Č. j.: JMK 83698/2019

Vysvětlení zadávací dokumentace k veřejné zakázce: „Nemocnice Tišnov 1. etapa – ambulantní část“ – dotazy č. XX a XXI

Název veřejné zakázky: Nemocnice Tišnov 1. etapa – ambulantní část
Druh veřejné zakázky: podlimitní veřejná zakázka na stavební práce
Forma zadávacího řízení: otevřené řízení dle ustanovení § 56 zákona č. 134/2016 Sb., o zadávání veřejných zakázek, v platném znění (dále jen „Zákon“)

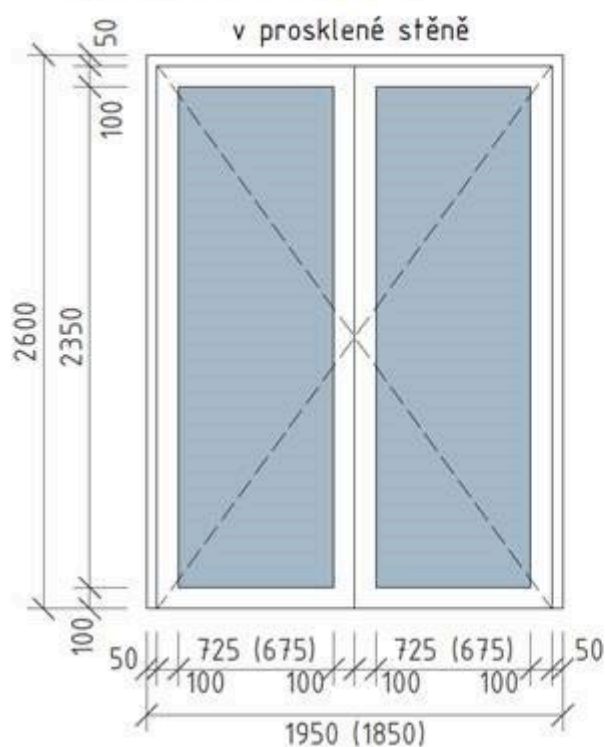
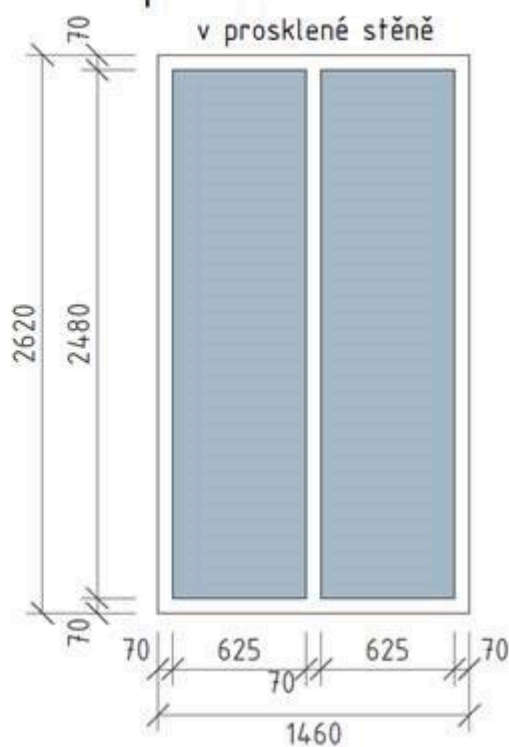
1. Ve výpisů dveří, vrat a prosklených stěn je uvedeno, že D 77, D 78 a D 79 jsou dveře v prosklené stěně. Viz obrázky. Dveře ve VV jsou popsány jako prosklené do ocel. zárubně.

D	77	05	prosklené	1950	2600
D	78	06	prosklené	1460	2620
D	79	05	prosklené	1850	2600

Proším o prověření , zda tyto dveře nejsou duplicitně uvedeny v položkách č. 295, 296 a 297, jako součást stěn F01 – F03 , kde je v popisu uvedeno Prosklená stěna AL, dveře.viz. položky níže..

Odpověď č. 1/XX

Přílohu tvoří upravený výkaz výměr a výpis dveří, kde jsou upravené požární odolnosti a popisy. Dále upravený výpis dveří a prosklených stěn (vnitřních i vnějších).
